**Odpověď na dotaz č. 19 k veřejné zakázce na zhotovitele stavby „ÚP ČR – Děčín – rekonstrukce budovy U Plovárny 1190/14“ i.č. 013V032003901**  
k dotazu firmy SKANSKA a.s., ze dne 13. března 2015

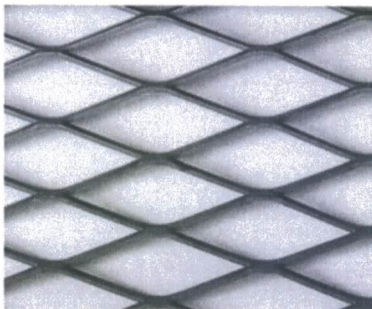
Tento obklad není v projektu řešen. Není popsán, nejsou žádné detaily. Přitom jde o atypický výrobek. V dodatečných informacích z 5. 3. 2015 je popsán pouze materiál obkladu a materiál roštu. Vzhledem k tomu, že jde o několikamilionovou položku potřebujeme podrobnější informace.

Fasáda z tahokovu:

Portiky schodišť a střešní nástavby včetně těch na historické budově budou opatřeny obkladem z hliníkových tahokovových dílců na pozinkovaném ocelovém roštu kotveném do nosného obvodového zdiva.

Typ tahokovu: materiál - hliník (př. NAW1050)

povrchová úprava - eloxovaný, pro vyšší odolnost proti vlivům vnějšího prostředí, vlhkosti, UV záření, poškrábání (s vrstvou nad 10 mikrometrů),  
(popř. práškový lak)

typ ok – oko kosočtvercové

délka/šířka – min. 25/15 mm

válcovaný

Detail 07 – atika

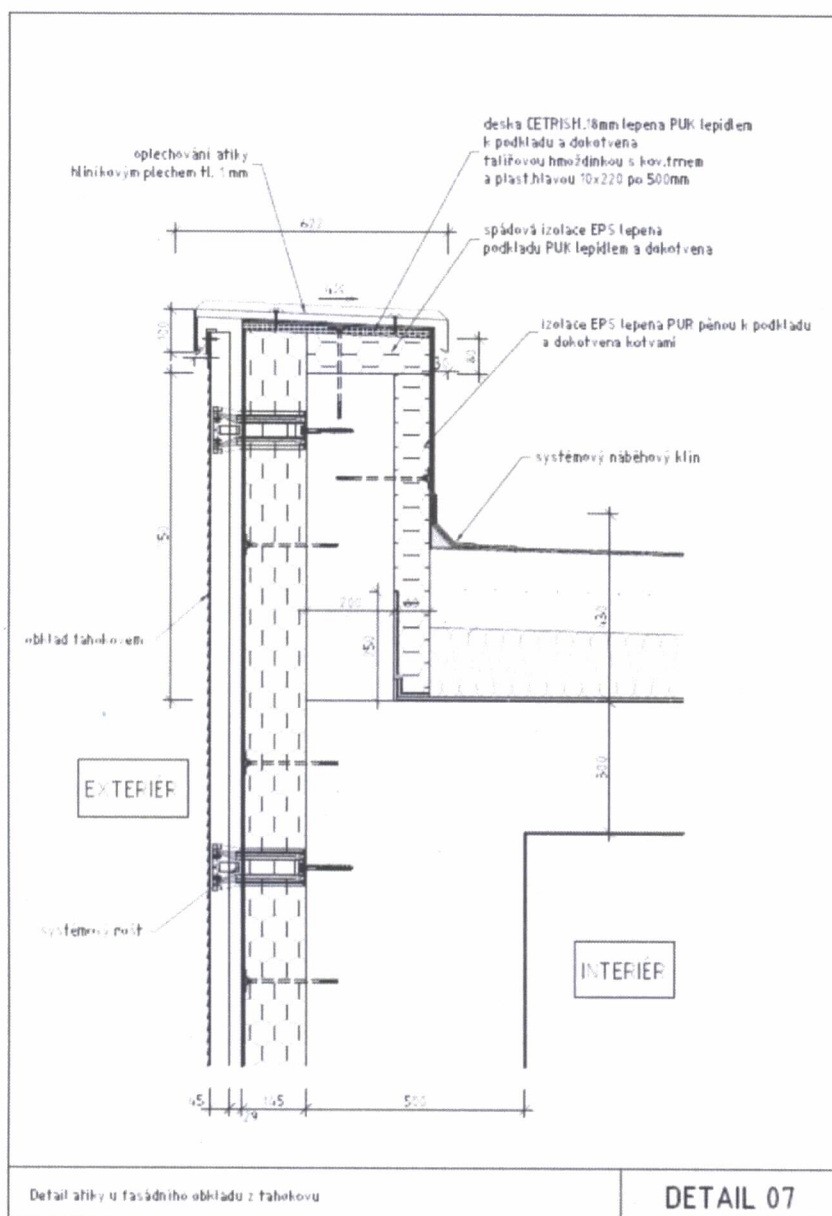
Žádáme vás o doplnění detailů, ze kterých bude vidět, jak je obklad daleko od omítky zateplovacího systému, jak je ukončen u atiky, u soklu, u oken apod.

Detaily tahokovu, kotvení apod. viz D.1.1.49\_Katalog detailu
